Modulo per la presentazione delle osservazioni per i piani/programmi/progetti sottoposti a procedimenti di valutazione ambientale di competenza statale

ID: Codice procedura (ID_VIP/ID_MATTM):10844

Impianto per la produzione di energia elettrica da fonte eolica, costituito da 6 aerogeneratori della potenza complessiva di 37,2 MW, un sistema di accumulo da 25 MW e relative opere connesse in località "Rempillo" nel comune di Pitigliano (GR).

ALLEGATO alle OSSERVAZIONI all' IMPIANTO EOLICO denominato REMPILLO nel COMUNE di PITIGLIANO (GR). Composto da n. 5 immagini e n. 5 pagine

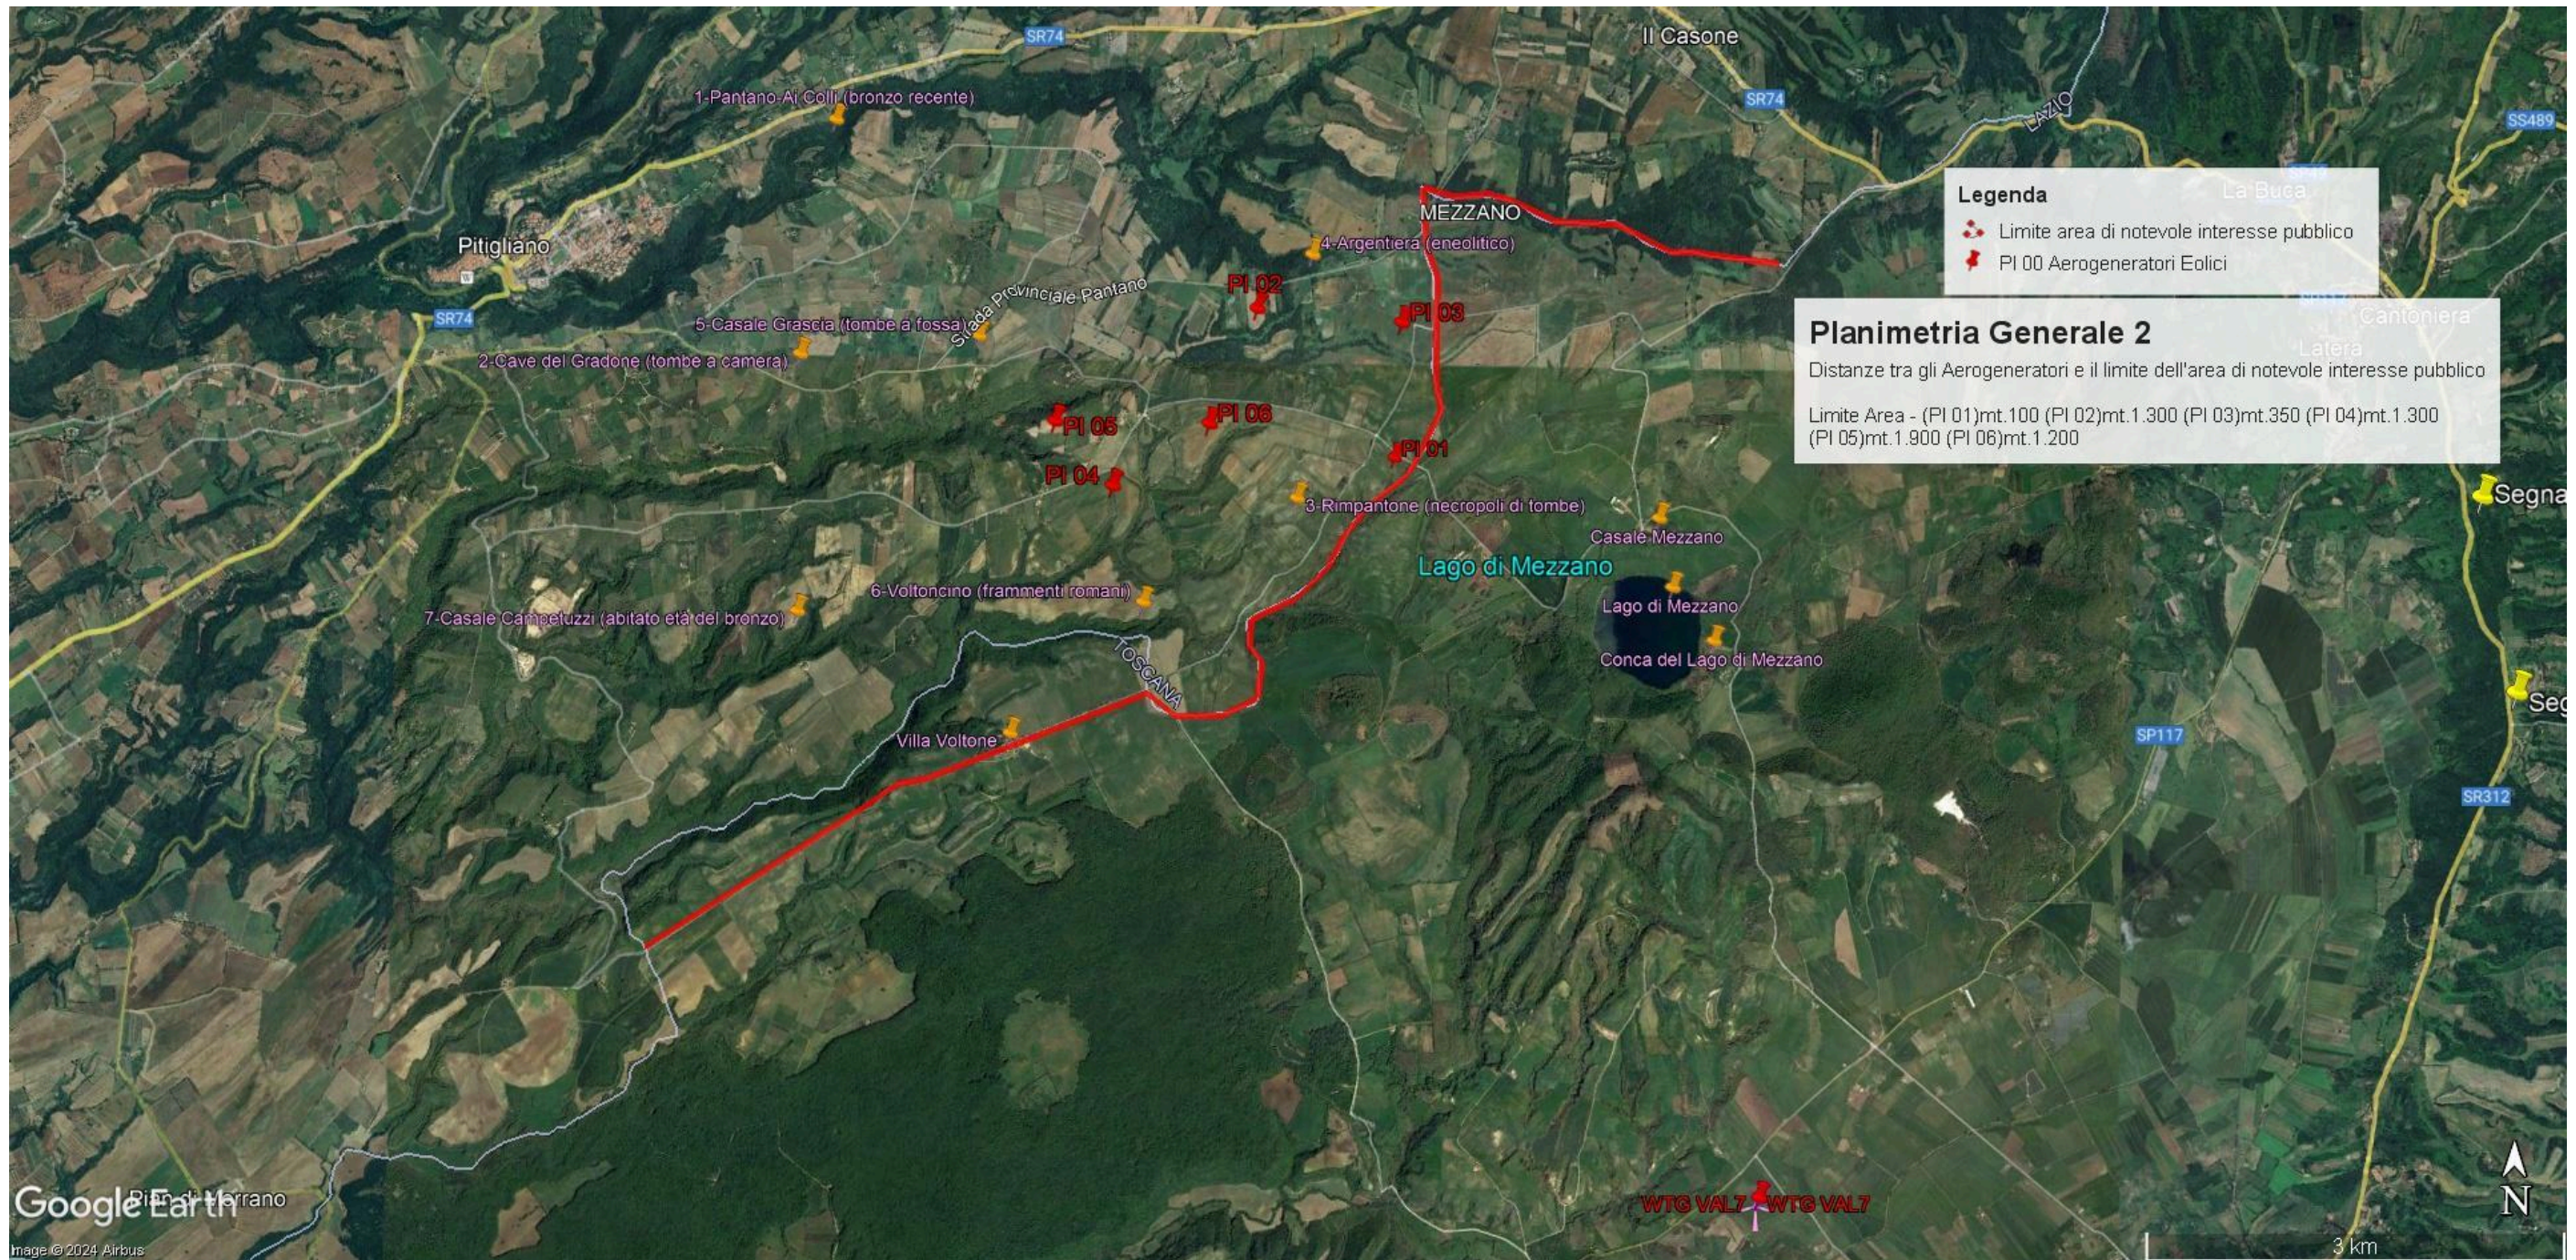
OSSERVAZIONE N. 1 : AREA dell'IMPIANTO EOLICO NON IDONEA ai sensi dell'art. 20 com. 8 lettera c quater del Decreto Legislativo n. 199/2021 e ss.mm.ii.

l'immagine n. 2 dell' ALLEGATO) all'area di notevole interesse pubblico "Conca del lago di

Bolsena” (D.M. 24.10.1960). Praticamente una vasta zona che per interesse paesaggistico e naturalistico oltre che storico, archeologico e identitario rappresenta un unicum nel panorama nazionale.

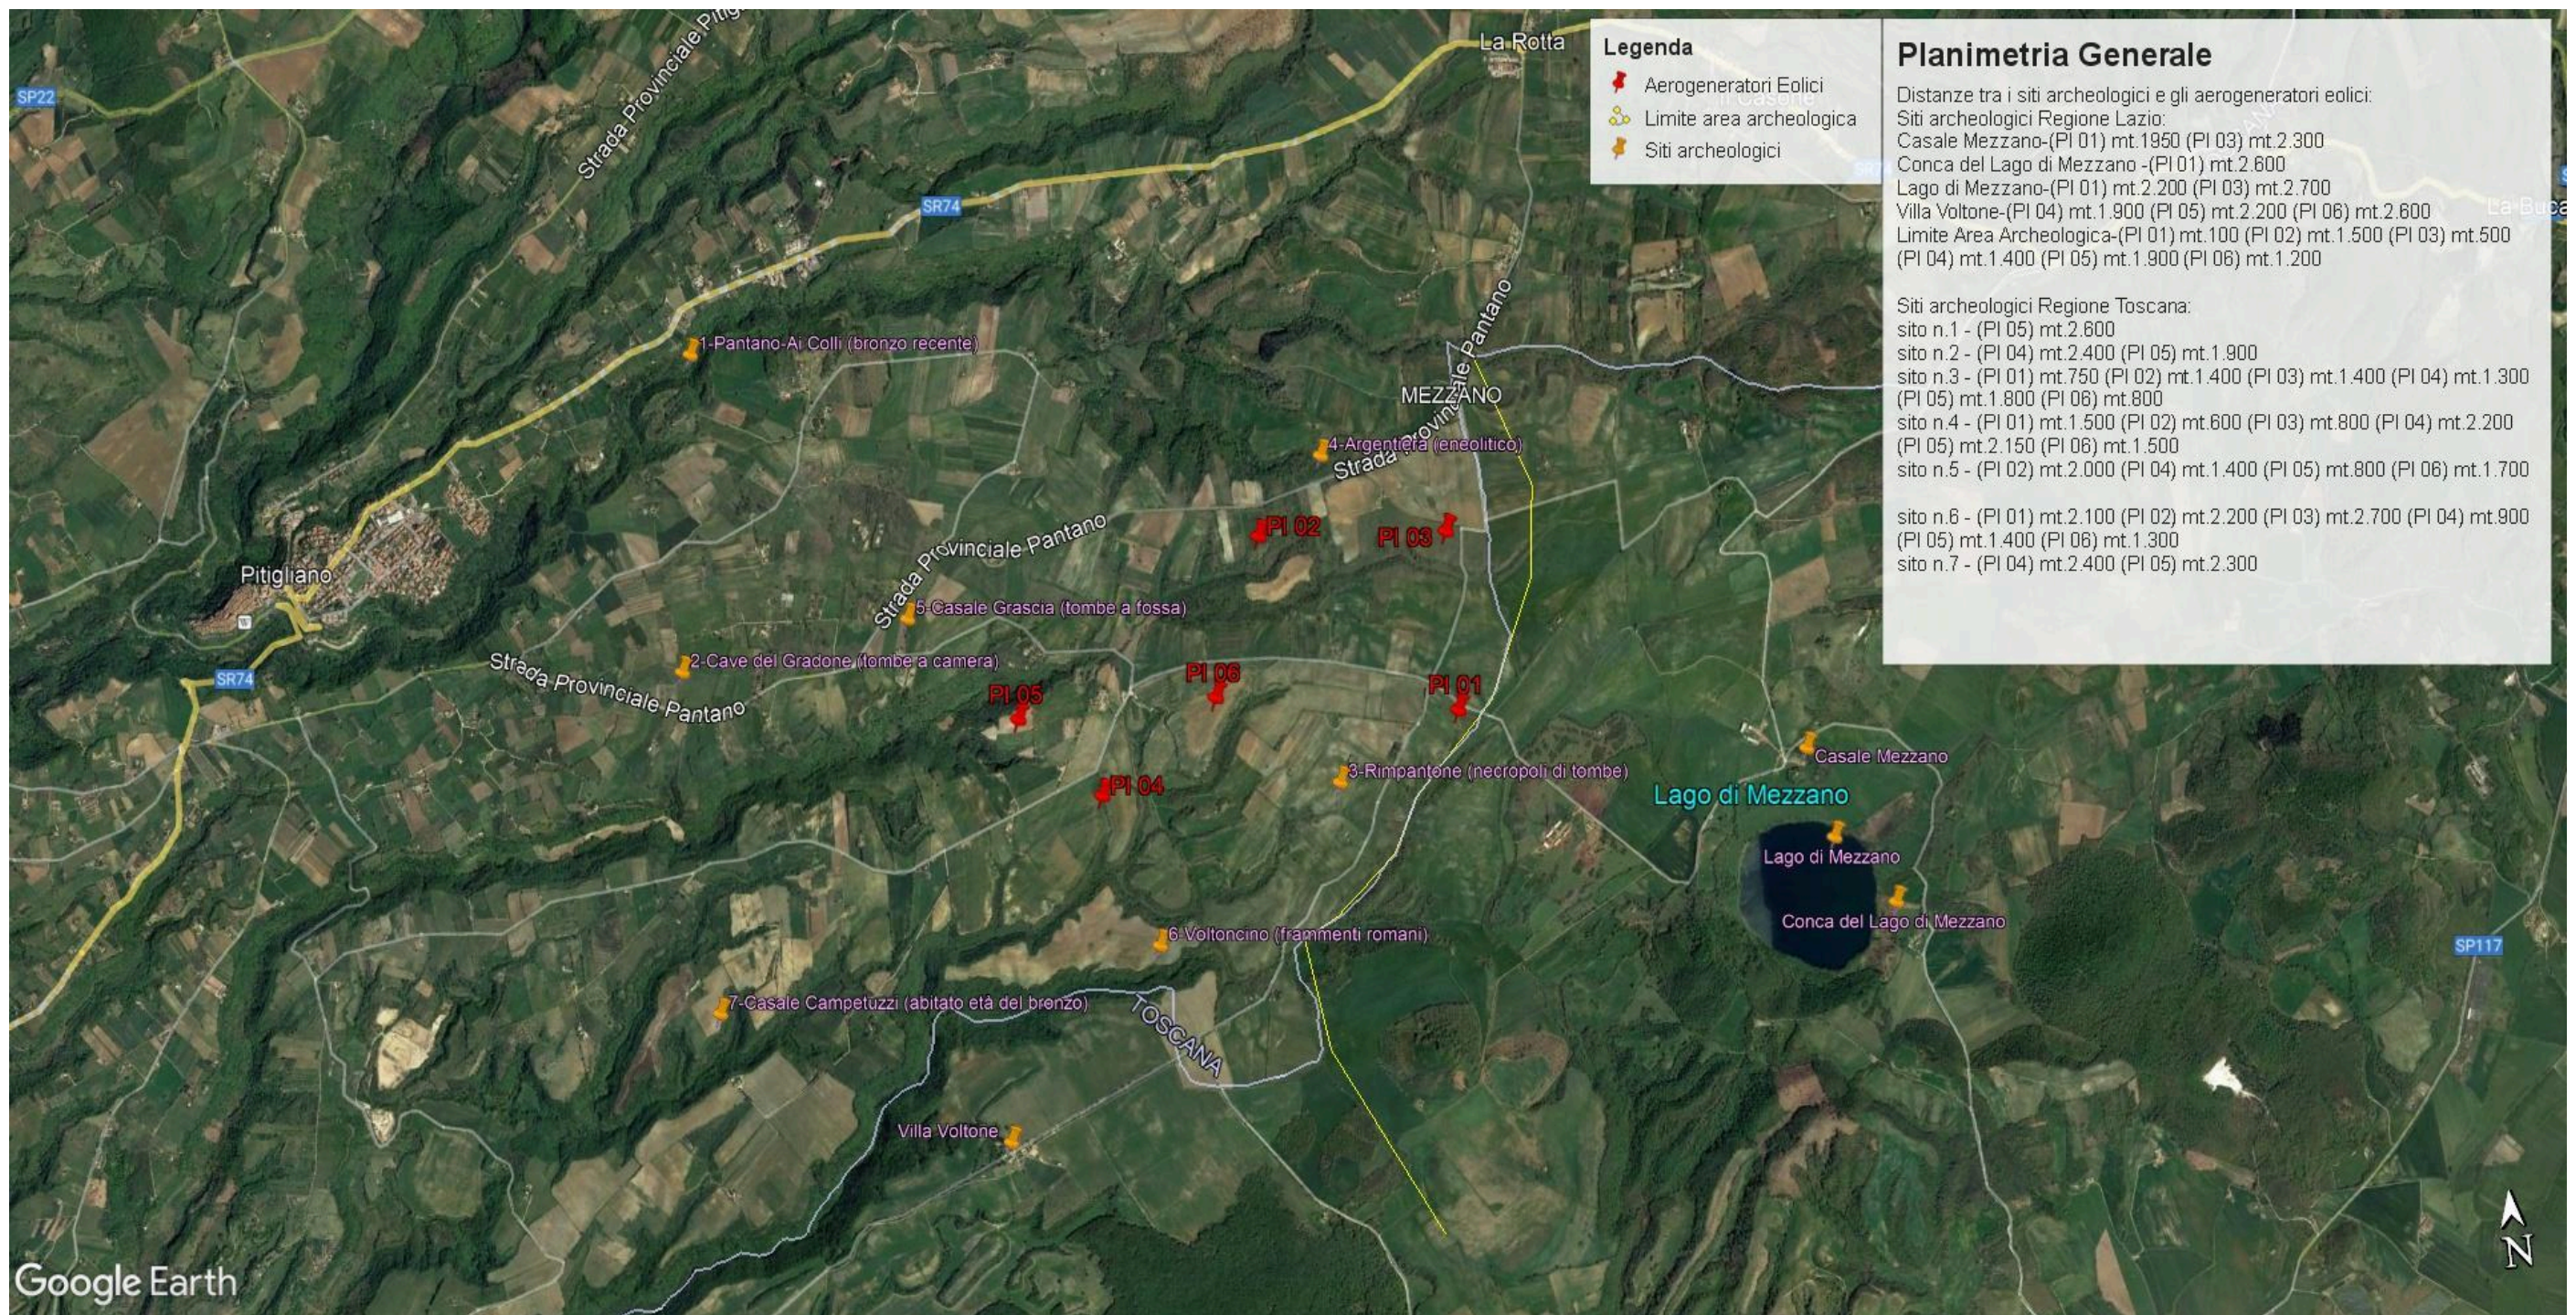
Inoltre, la zona in cui insisterebbe l’impianto eolico industriale Rempillo è compresa nelle fasce di rispetto di 3 km di diversi beni archeologici tutelati dalla parte II del Codice dei Beni Culturali (vedi Allegato, immagine n. 3). Inoltre le pale P04 e P05 ricadono all’interno di un’area archeologica che la Proponente vorrebbe cancellare per il semplice fatto che non è riportata nel documento regionale ma nel documento provinciale come meglio dettagliato nell’Osservazione n. 5. Alla luce di quanto documentato appare chiaro quindi che la collocazione dell’impianto non ha tenuto conto alcuno dei vincoli dell’area nella quale è stato progettato e l’inserimento dell’impianto eolico nel paesaggio e sul territorio non è corretto (Allegato IV delle Linee guida nazionali di cui al D.M dello Sviluppo economico del 10.09.2010).

In sintesi, visti l’art. 20 comma 8 lettera c) quater del D.Lgs n 199/2021 e le Linee guida nazionali appena citate, considerato l’enorme impatto dell’impianto eolico industriale denominato “Rempillo” sulla zona paesaggistica di notevole interesse pubblico ben individuata nelle immagini n.1 e n. 2 e sui Beni Culturali evidenziati nell’ immagine n. 3 dell’Allegato alle presenti Osservazioni, per la collocazione delle pale P04 e P05 direttamente all’interno del perimetro di un’area archeologica e per gli impatti anche sull’area intermedia e vasta dei pregiati territori laziali della Tuscia settentrionale e in particolare di quelli del pitiglianese ricco di emergenze agricole, naturalistiche, storiche e archeologiche del periodo etrusco ma non solo, si chiede che venga negata l’autorizzazione all’ insediamento dell’impianto eolico denominato “Rempillo”.

Immagine n. 4 Situazione di saturazione da impianti FER nella provincia di Viterbo. Non sono riportati gli impianti fotovoltaici e agrivoltaici che hanno inciso per buona parte nel cumulo di impianti FER per superare già nel 2023 gli obiettivi del PNIEC assegnati alla Regione Lazio per il 20230.

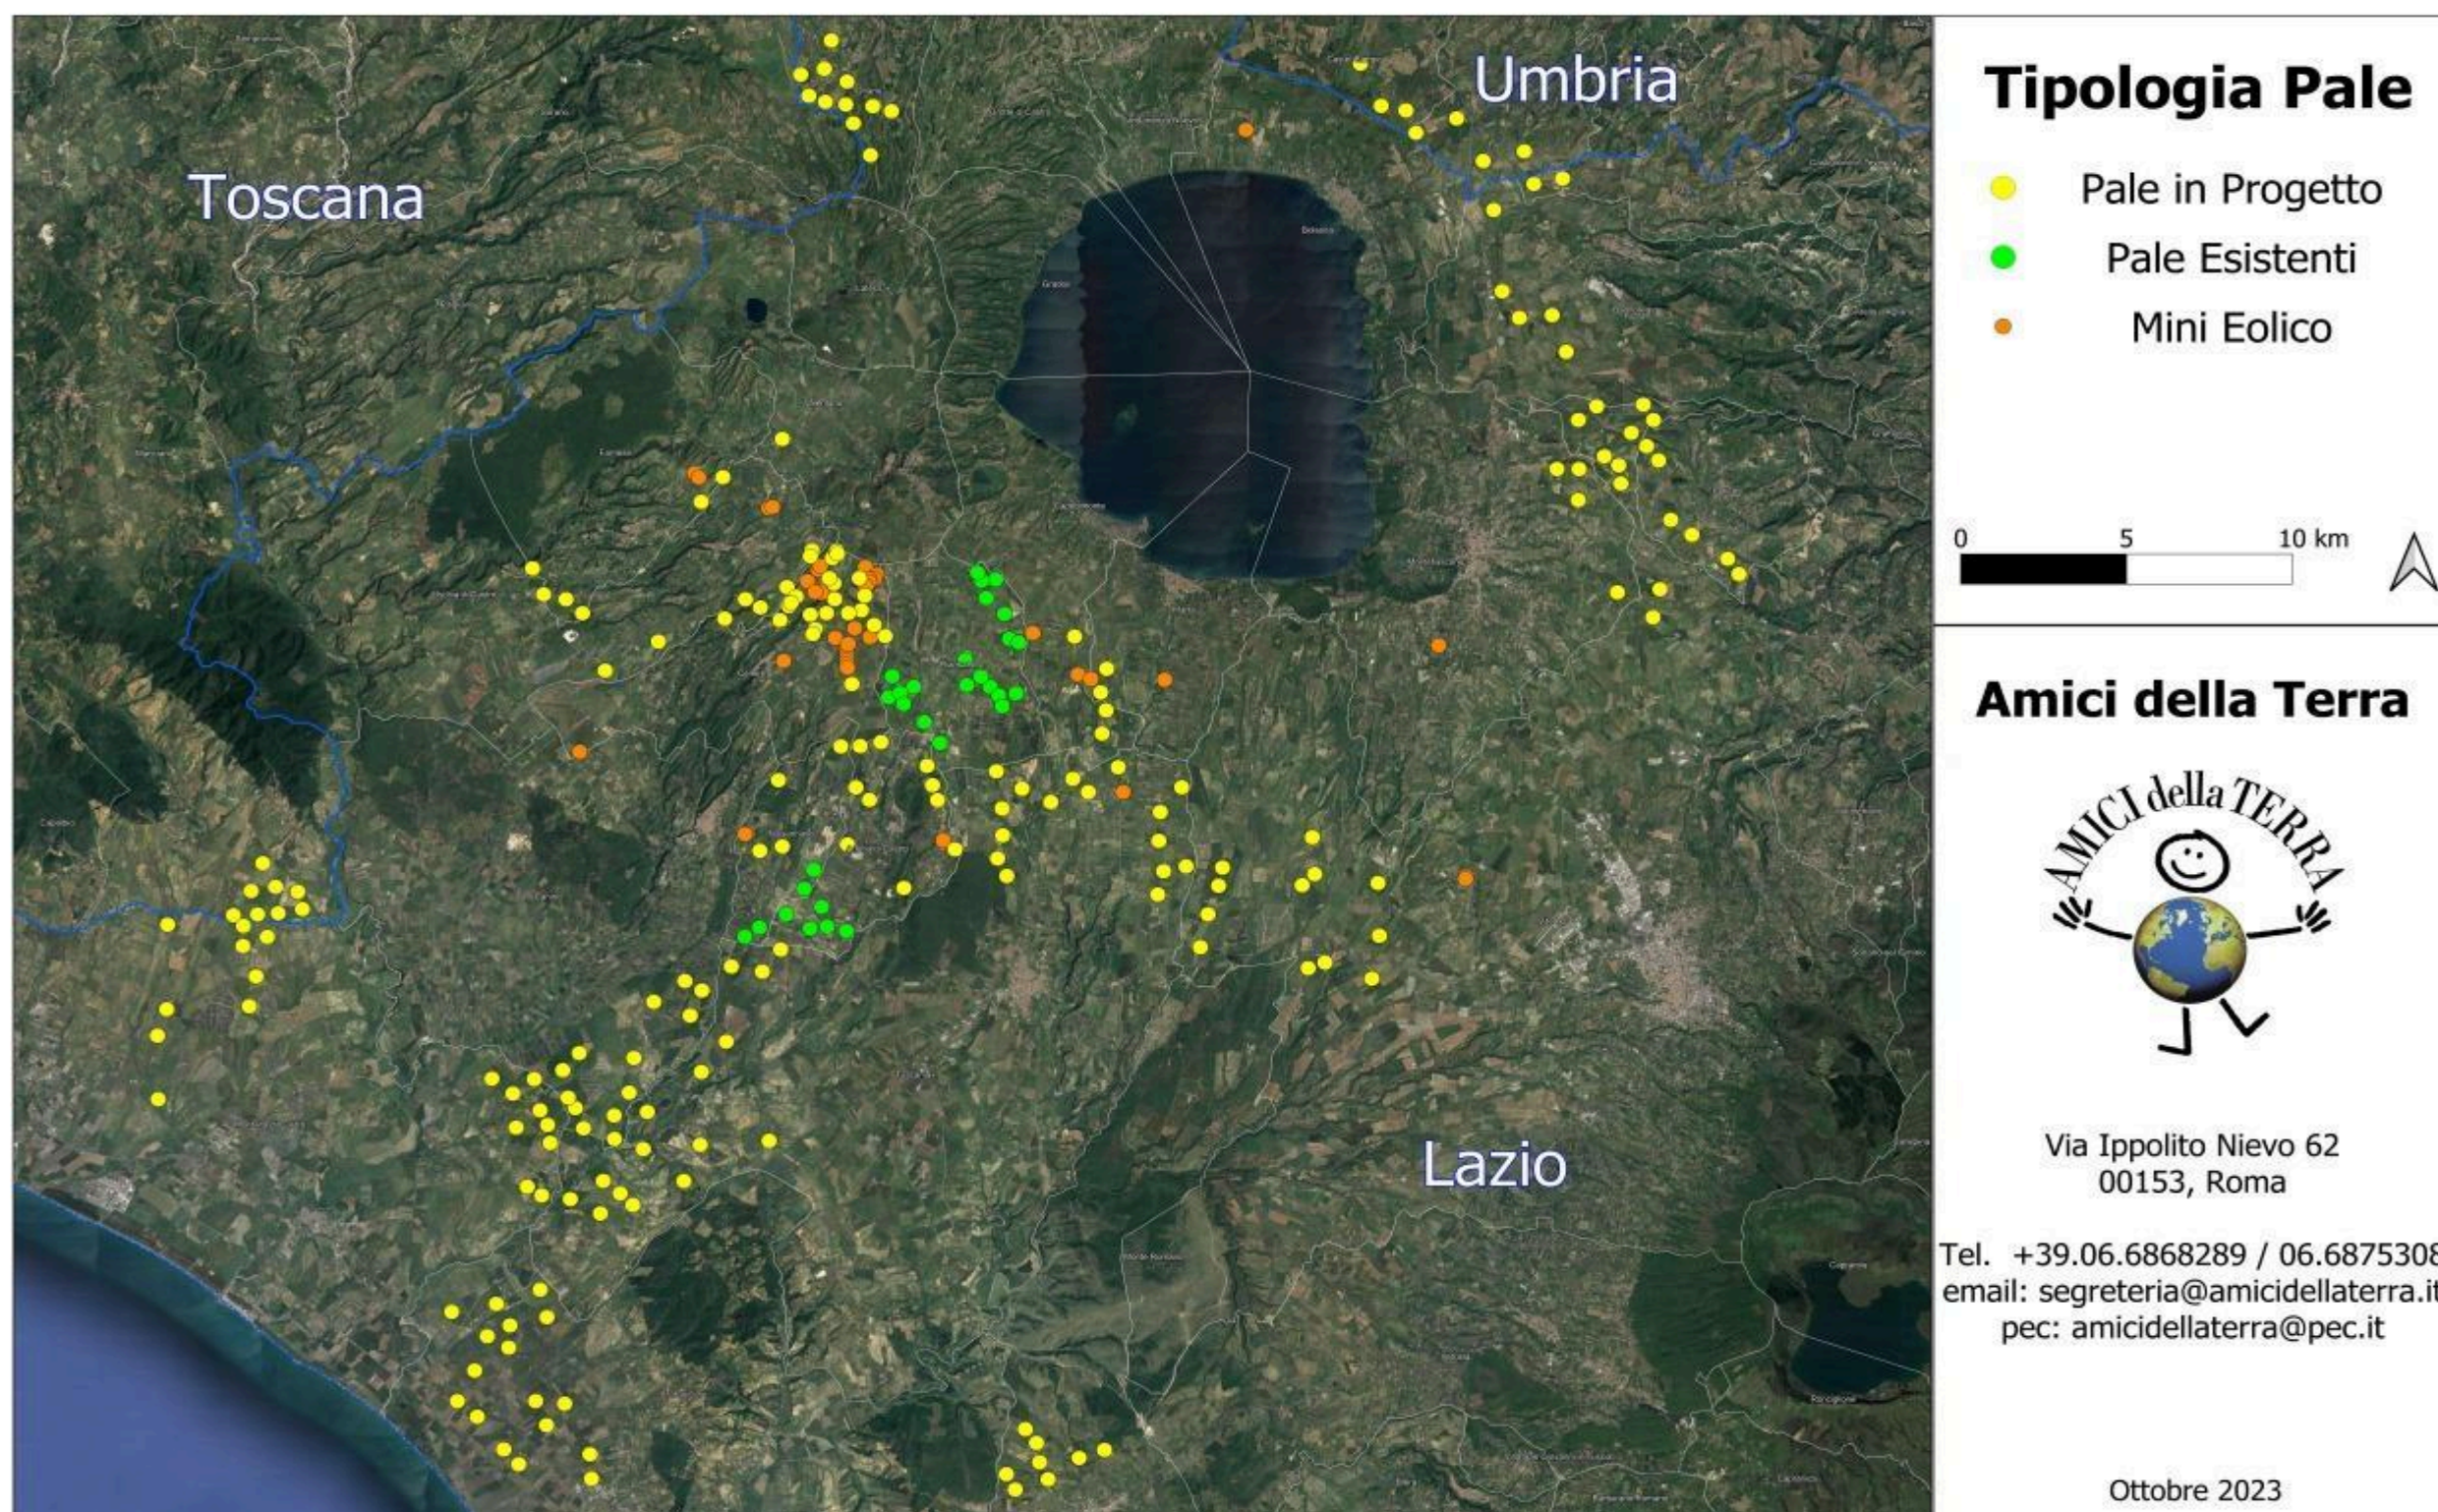
OSSERVAZIONE N. 3: Impatti, Cumulo e Saturazione delle FER in Provincia di Viterbo. Deliberazione di Giunta regionale del Lazio (D.G.R) n. 171 del 12/05/2023.

CONSIDERATO che il cumulo degli impianti FER installati e autorizzati, in particolare nella Provincia di Viterbo, rappresenta una elevata criticità per la sostenibilità ambientale di ulteriori eventuali iniziative, in relazione all'equilibrio tra le vocazioni territoriali e gli obiettivi energetici.

nn. 1 e 2 e crea anche degli impatti negativi anche sui beni naturalistici come verrà dettagliato nell'Osservazione n. 4. Inoltre andrebbe a sommarsi al già enorme cumulo di impianti eolici e fotovoltaici e geotermici che già creano una elevata criticità ambientale nella provincia di Viterbo e interferiscono anche con il territorio toscano come si può vedere dalle immagini nn. 4 e 5 dell'Allegato n. 1.
